(2) 交流・飲食施設：1階平面図

(2) 交流・飲食施設：2階平面図

(2) 交流・飲食施設：屋根伏図

(4) 交流・飲食施設：立面図

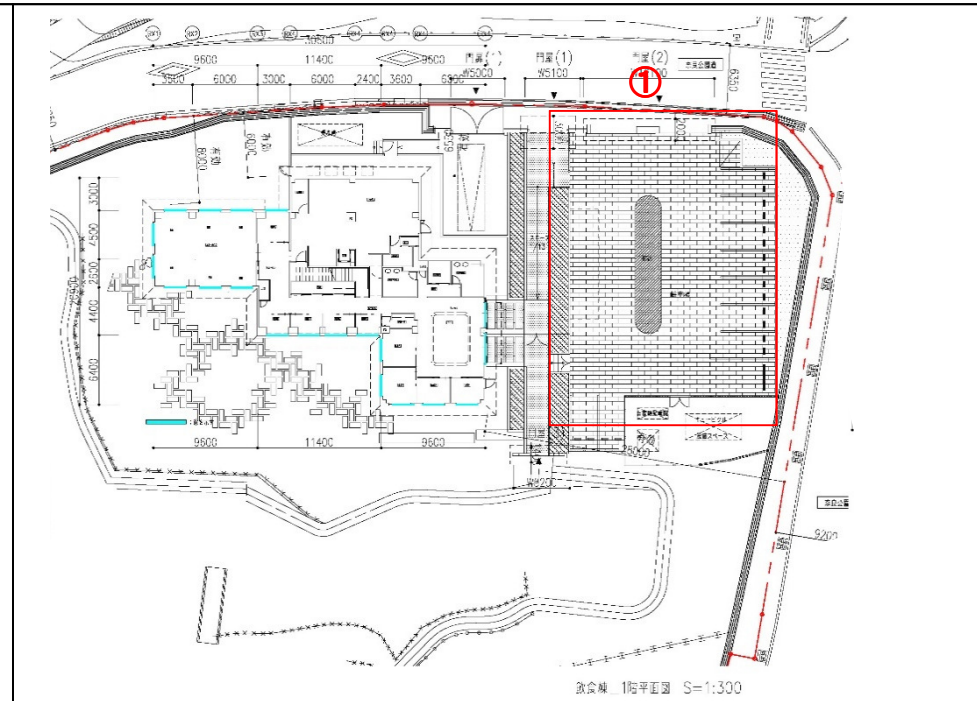
変更箇所		変更理由
①	駐車スペースレイアウトの変更	<ul style="list-style-type: none"> 警察協議を踏まえ、交通安全対策としてロータリ形式に変更 駐車台数を14台から12台に減少 駐車スペースレイアウト変更に伴い、設備スペースの位置を変更

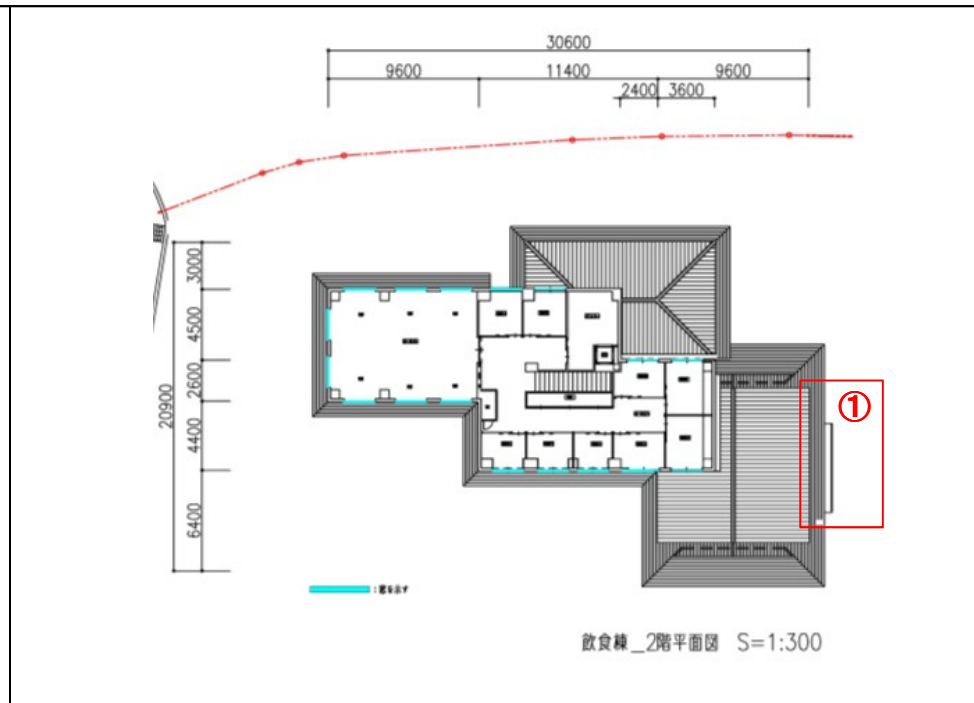
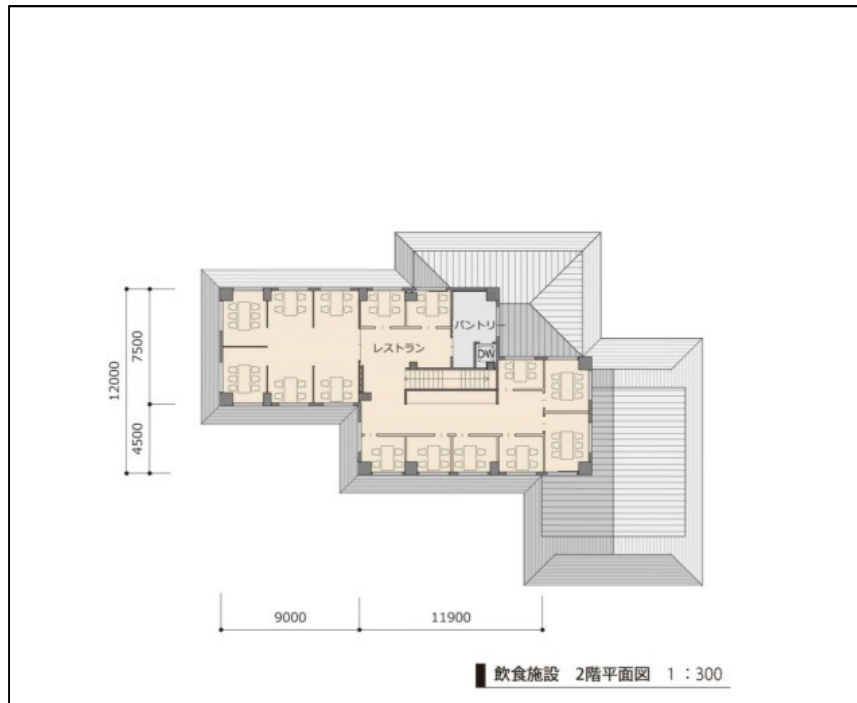
変更箇所		変更理由
①	庇の追加	・ 交流・飲食施設出入口への庇の追加

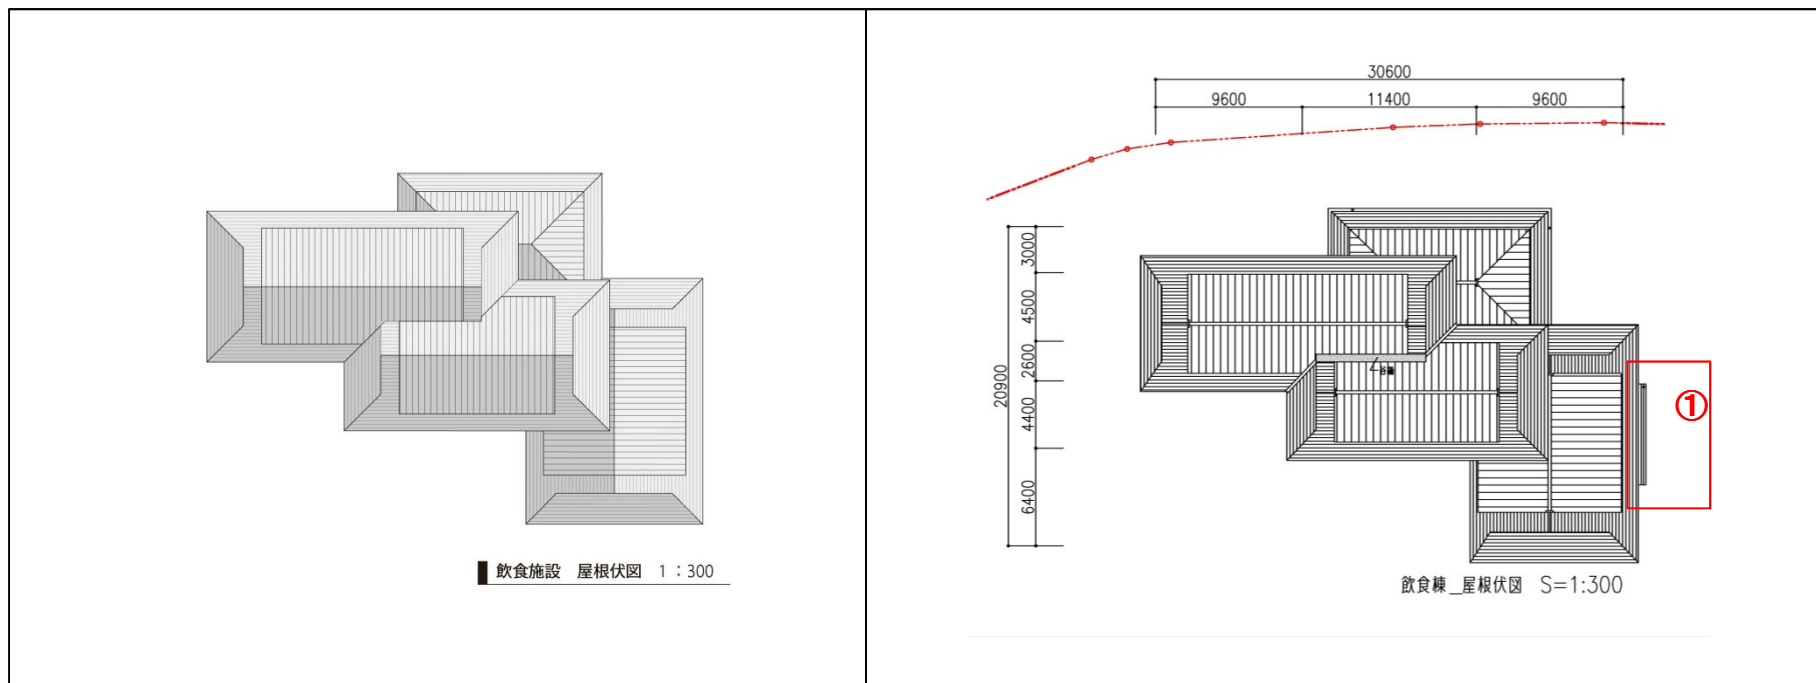
変更箇所		変更理由
①	庇の追加	・ 交流・飲食施設出入口への庇の追加

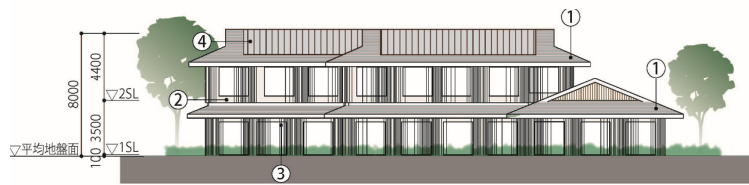
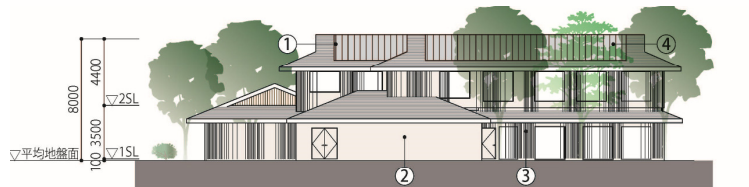
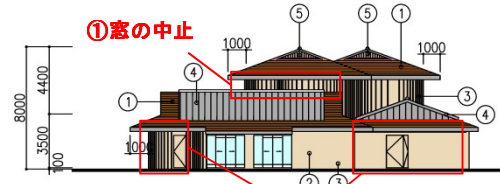
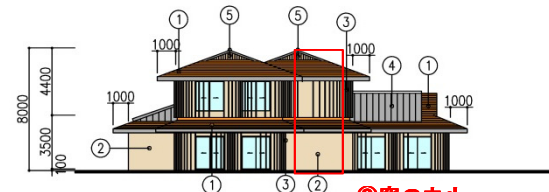
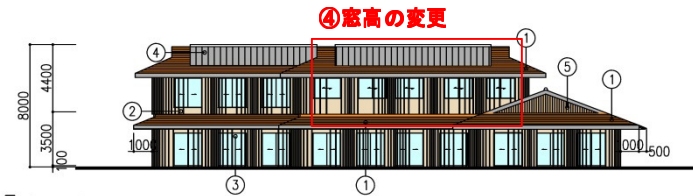
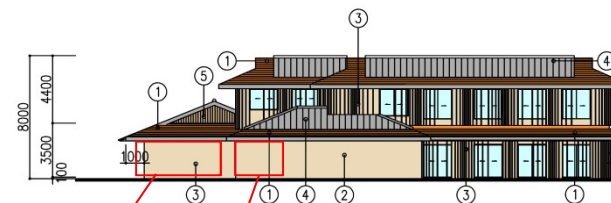
②窓を扉に変更

③窓の中止

④窓高の変更

⑤木製ルーバーの中止
⑥窓の削除

(2) 交流・飲食施設：断面図

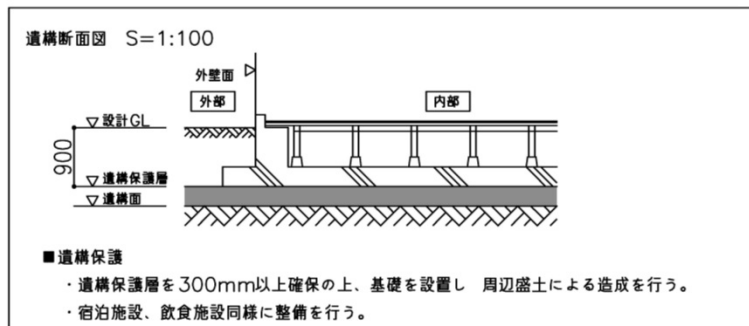
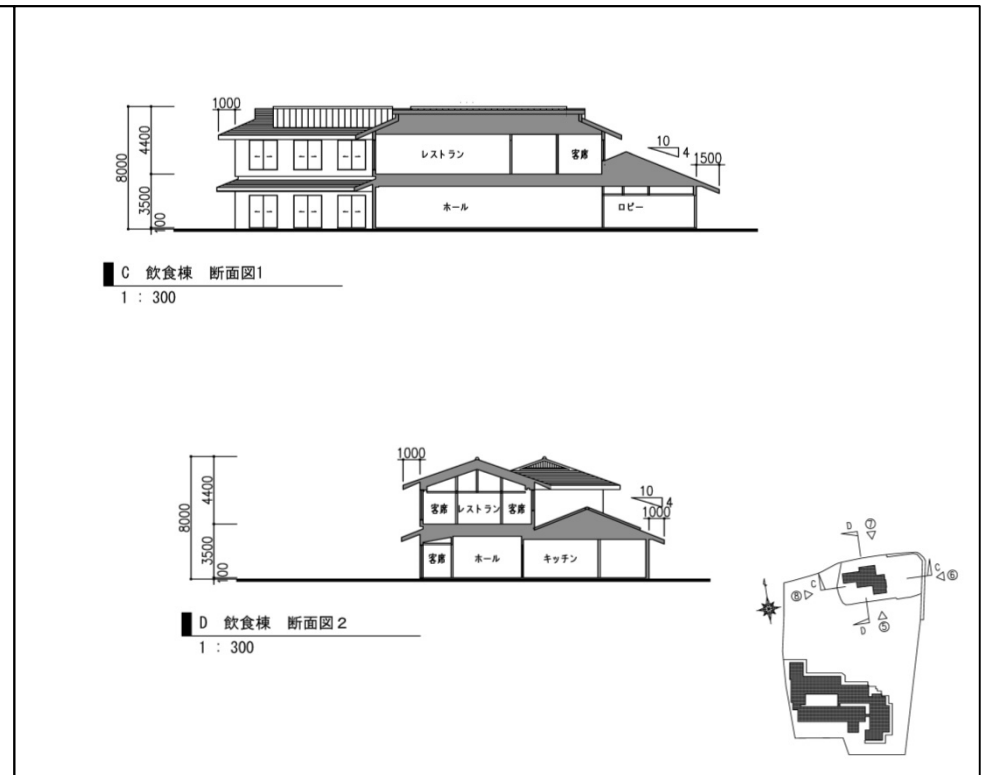
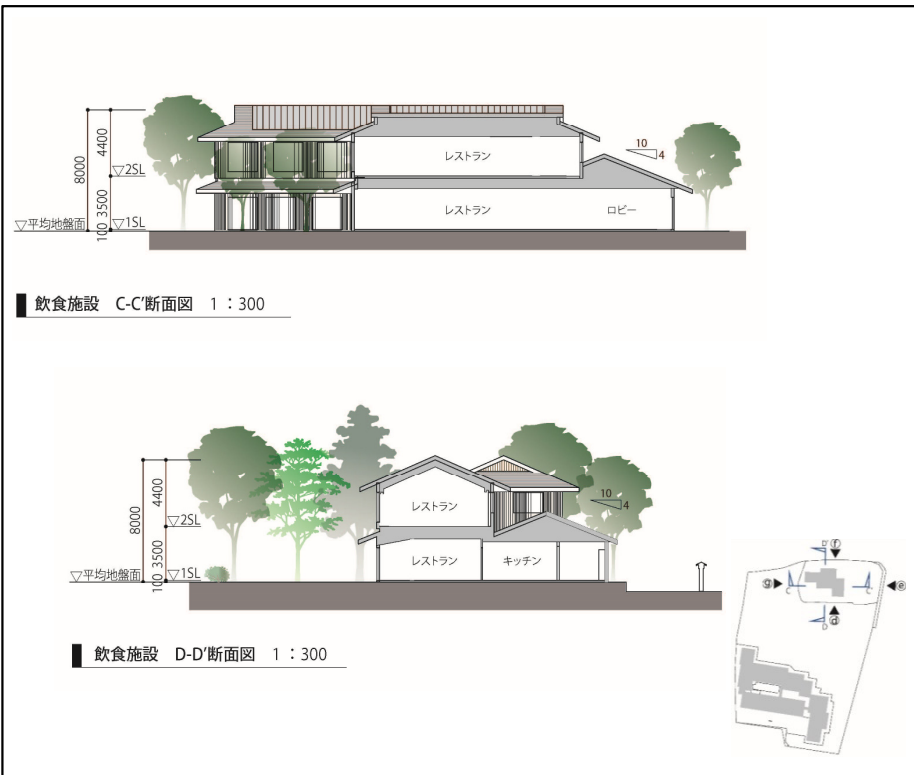
- ・ 当初計画から、建築物の高さ及び遺構面の保護方法については変更無し
